**CCR-VIA -- COMITATO DI COORDINAMENTO REGIONALE PER LA
VALUTAZIONE D'IMPATTO AMBIENTALE**

Giudizio n° 3889 del 06/04/2023
Prot. n° 23/122723 del 21/03/2023

Oggetto: Impianto di recupero rifiuti non pericolosi

Tipo procedimento: Verifica di Assoggettabilità a VIA ai sensi dell'art. 19 del D.Lgs 152/06 e ss.mm.ii.

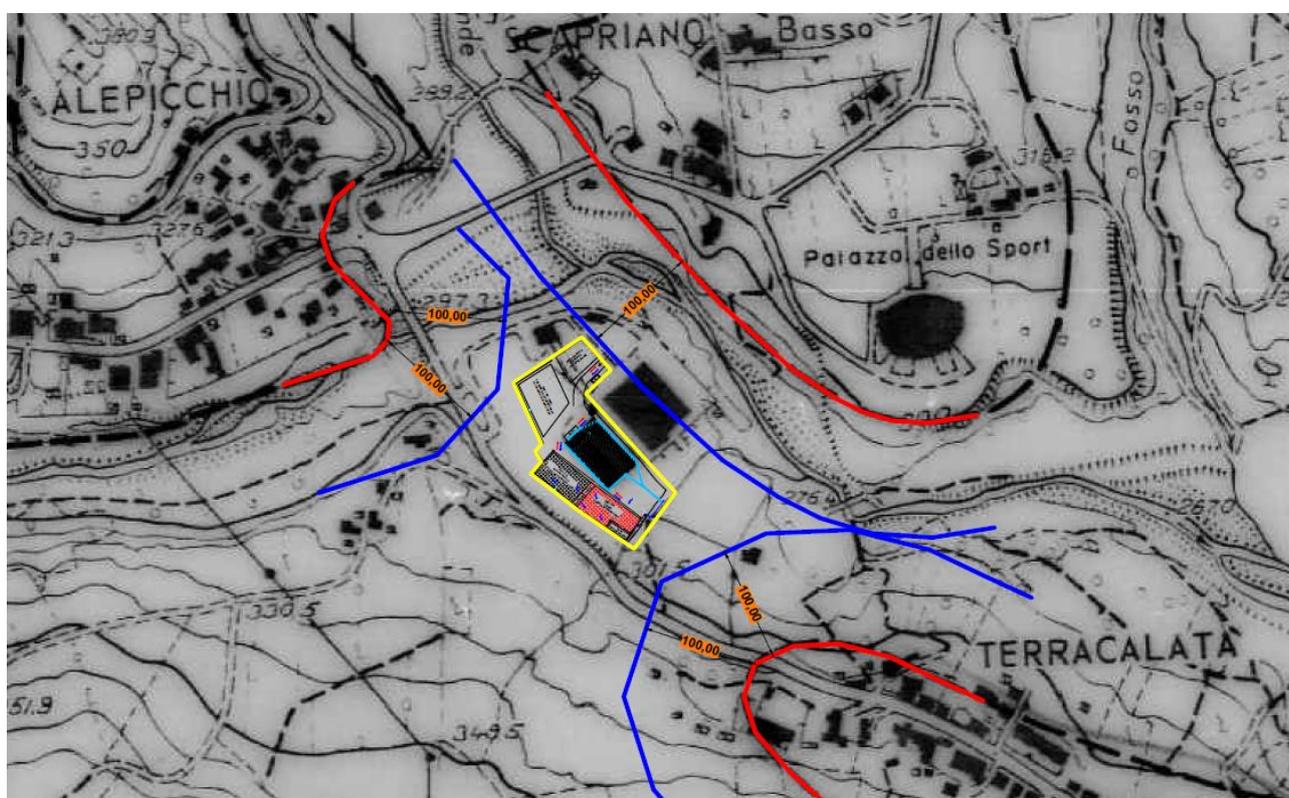
1. Produrre apposti elaborati planimetrici di confronto tra i confini impiantistici e le fasce di rispetto relative ai criteri localizzativi citati in premessa

Il PRGR (approvato con D.C.R. n. 110/8 del 02.07.2018), assegna un livello di prescrizione di tutela integrale specifica all'interno di una fascia pari a 100 metri dai centri e nuclei abitati, per gli impianti di cui alla categoria D10 della Tab. 18.2-1 del PRGR.

Il tecnico ha allegato (All. 1) l'elaborato planimetrico riportante il perimetro dell'impianto oggetto dell'istanza di VA ed i limiti di tolleranza del centro abitato limitrofo. Di seguito se ne riporta lo stralcio.

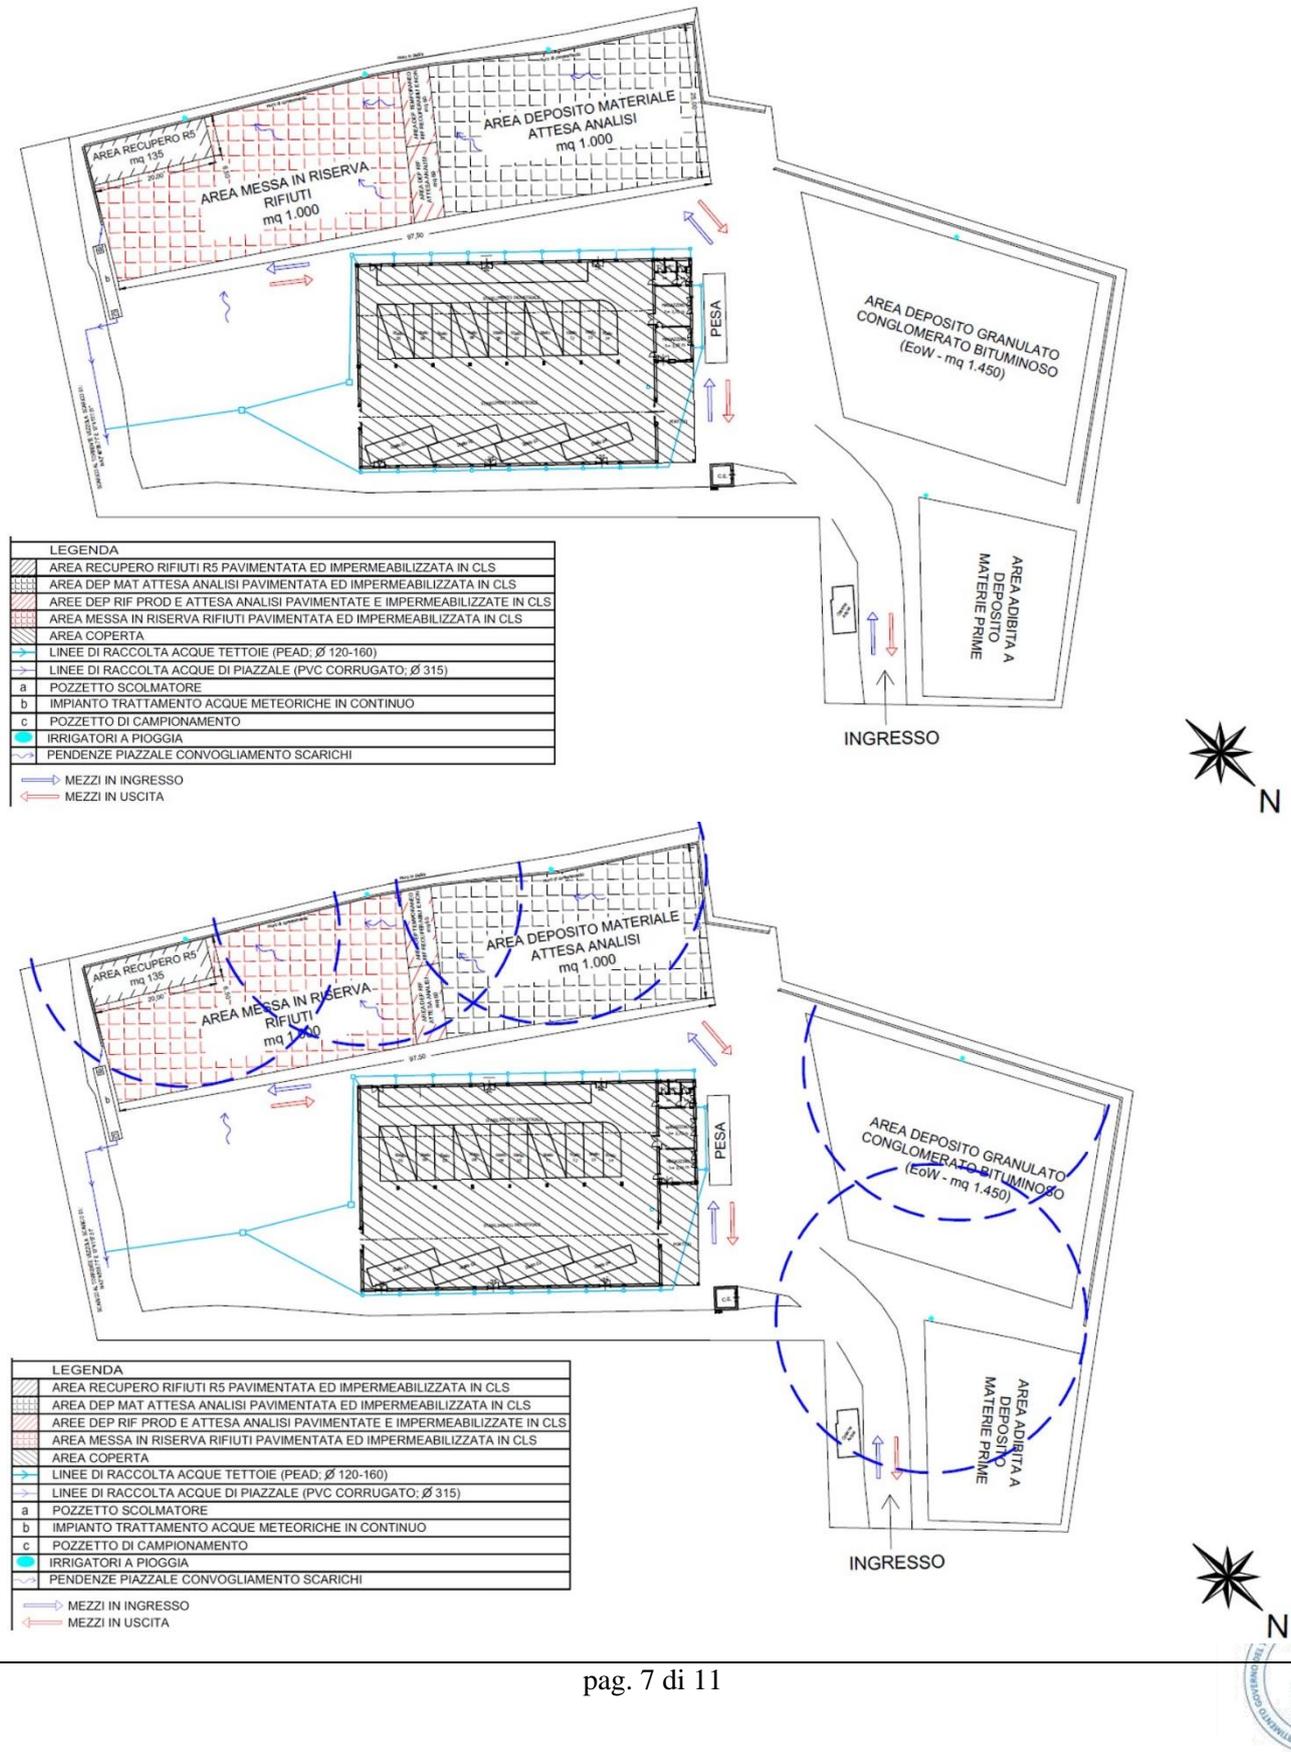
Con riferimento al PAI, per il quale il PRGR citato, assegna un livello di prescrizione di tutela integrale specifica per gli impianti di gestione rifiuti posti in corrispondenza ed all'interno delle relative fasce di rispetto, il tecnico dichiara che in data 16/03/2023, sono stati effettuati dei rilievi a firma del Geom. Giorgio Di Giovangiaco (Collegio Provinciale Geometri e Geometri Laureati di Teramo, n. 1037), atti alla definizione dell'altezza della scarpata stessa, le cui risultanze sono allegare alla documentazione, alle quali si rimanda:

Il rilievo restituisce una scarpata di altezza variabile tra 10,16 m sulla sezione n. 1 e 3,68 m in corrispondenza della sezione n. 8.

A tal proposito il tecnico ricorda che ai sensi dell'All. F delle NTA del PAI l'altezza è il dislivello tra il ciglio ed il piede della scarpata, e che la fascia di rispetto si estende dal ciglio verso l'interno per un'ampiezza pari al doppio dell'altezza della scarpata fino ad una distanza massima di 60 metri.

Valutato di poter accettare il rilievo della scarpata eseguito dal Geom. Giorgio Di Giovangiaco (Collegio Provinciale Geometri e Geometri Laureati di Teramo, n. 1037), atto alla definizione dell'altezza della stessa, variabile tra 10,16 m sulla sezione n. 1 e 3,68 m in corrispondenza della sezione n. 8, e la relativa definizione delle fasce di rispetto ai sensi dell'Allegato F delle NTA del PAI;

Rilevato che il perimetro impiantistico risulta esterno alle fasce di rispetto dalla scarpata, definite secondo quanto al punto precedente;

Di conseguenza nell'elaborato Allegato 5 - Fascia di rispetto calcolata con rilievi, viene riportata la specifica fascia di rispetto (in viola) in funzione delle misurazioni effettuate dal ciglio effettivo della scarpata rilevata, di cui di seguito si riporta lo stralcio, sovrapposta al perimetro impiantistico (in rosso).

È descritto che in posizione Nord-Ovest dal perimetro dell'impianto, è presente un'ulteriore pericolosità di scarpata che non è stata oggetto di rilievi in quanto, la sua fascia di rispetto massima, pari a 60 metri, è esterna al perimetro dell'impianto (in giallo nell'immagine precedente).

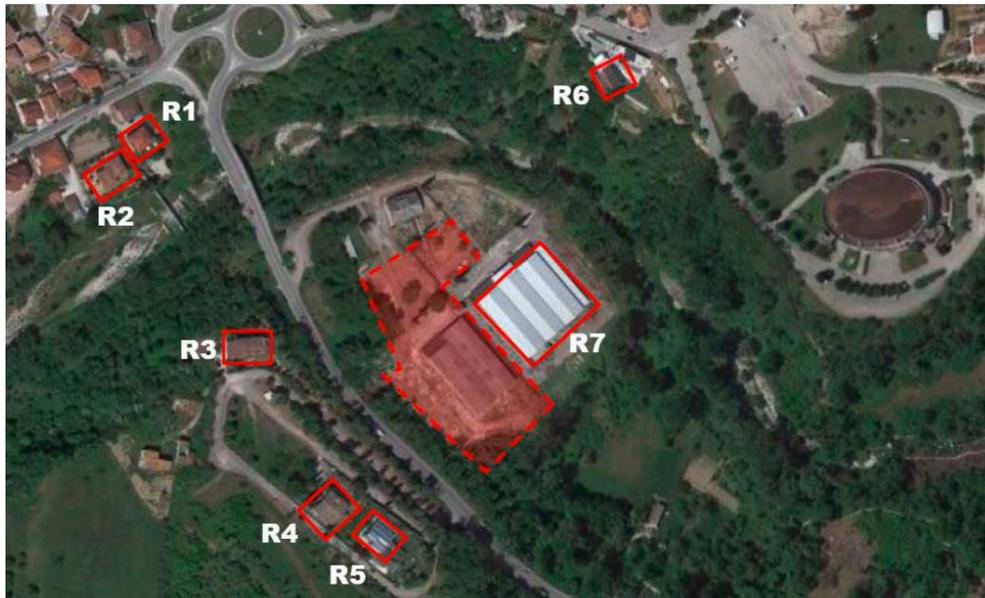
3. Reformulare la valutazione previsionale di impatto acustico, in base a quanto esplicitato in premessa, allegando anche i Rapporti di Prova di tutte le misure eseguite in cui siano indicati posizione, orario, durata e sorgenti in funzione

Le osservazioni fatte dal CCR-VIA erano le seguenti: “[...]”

- la relazione tecnica di valutazione previsionale dell'impatto acustico non è conforme a quanto previsto dall'Allegato 3 alla D.G.R. n. 770/P del 14/11/2011 e in particolare:
 - o non viene proposta l'ipotesi di classificazione acustica;
 - o non è chiarito quali sorgenti contribuiscono al clima acustico esistente (ante operam) e non è pertanto possibile valutarne la rappresentatività;
 - o non è caratterizzato il rumore prodotto dalle infrastrutture di trasporto, posto che i recettori sembrano trovarsi all'interno delle fasce di pertinenza;
 - o non viene considerata la presenza dell'adiacente stabilimento di altra Ditta che realizza componenti per automezzi in materiali compositi, né come recettore né ai fini dell'effetto cumulo;
 - o non viene valutato il rispetto del criterio differenziale; [...]”.

In allegato 9 alla documentazione integrativa viene proposto il documento denominato “Relazione tecnica di valutazione previsionale dell'IMPATTO ACUSTICO”, datato marzo 2023 ed a firma del per. ind. Augusto IOVENITTI Tecnico Competente in Acustica Ambientale Iscritto Al Registro Della Regione ABRUZZO N° 110 del 31/03/2000. Di seguito se ne riassumono i contenuti principali.
